Keuringsverslag van een elektrische laagspanning- en zeer lage spanningsinstallatie

NIET CONFORM

Straatnaam	Viooltjesperk
Huisnummer	8
Busnummer	102
Postcode	8670
Gemeente	KOKSIJDE
Land	België

Controlebezoek van een huishoudelijke installatie volgens (KB 08/09/2019) - AREI Boek 1- 6.5, en 4.2.4.3.

EENDRAADSCHEMA

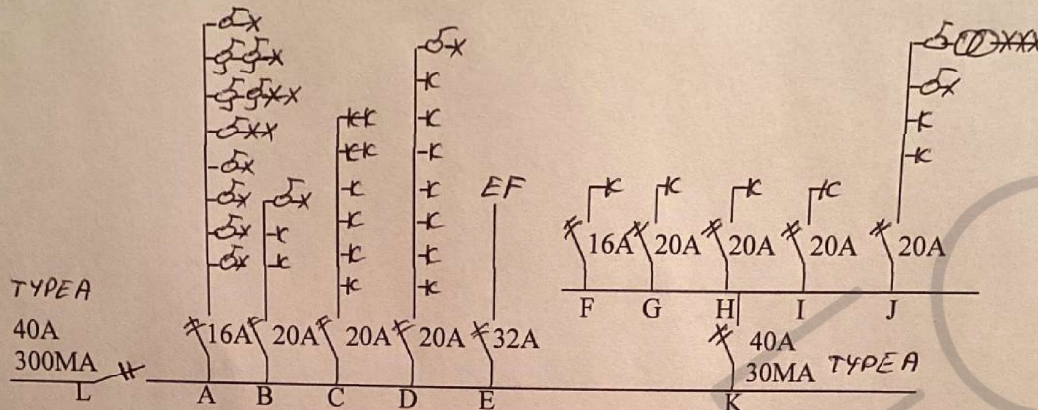
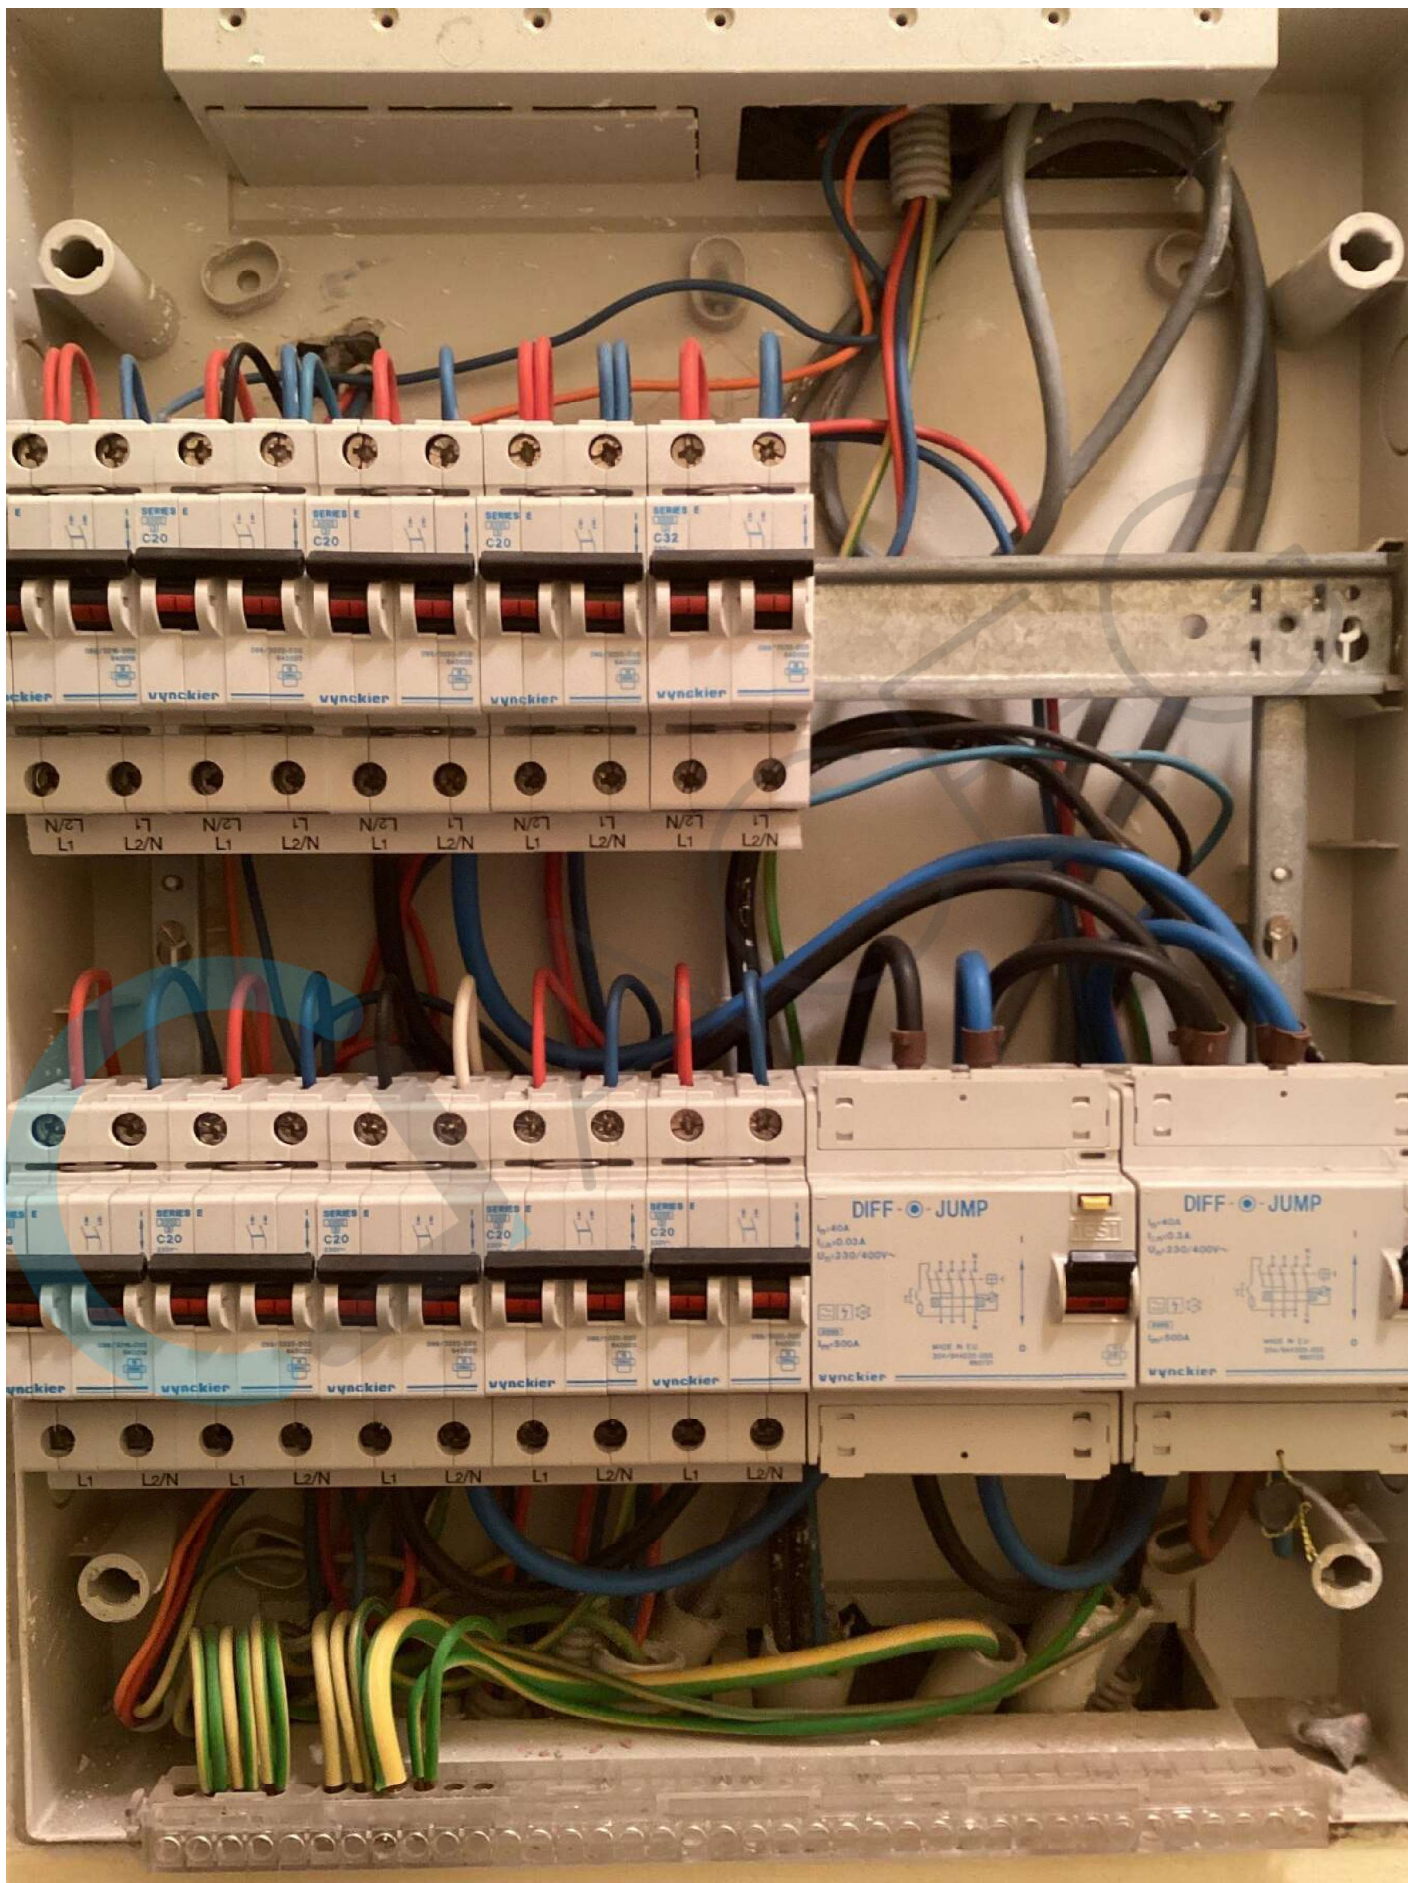
I1.02 Eéndraadschema van de installatie komt niet overeen met de werkelijkheid. (Boek 1 Afdeling 2.12 - 2.13 en 3.1.2)

I1.06 De gebruikte symbolen op het eendraadsschema en/of situatieplan stemmen niet overeen met deze opgenomen in tabel 2.23. (Boek 1 onderafdeling 3.1.2.1,a)

SITUATIE SCHETS

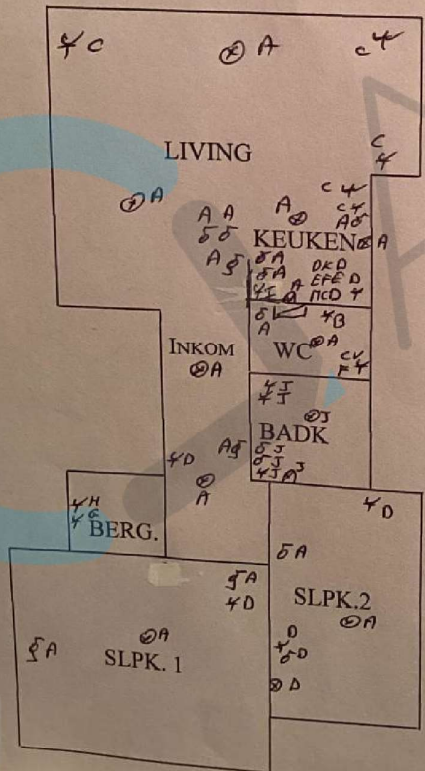
I1.04 Situatieschema van de installatie komt niet overeen met de werkelijkheid. (Boek 1 Afdeling 2.12 - 2.13 en 3.1.2)
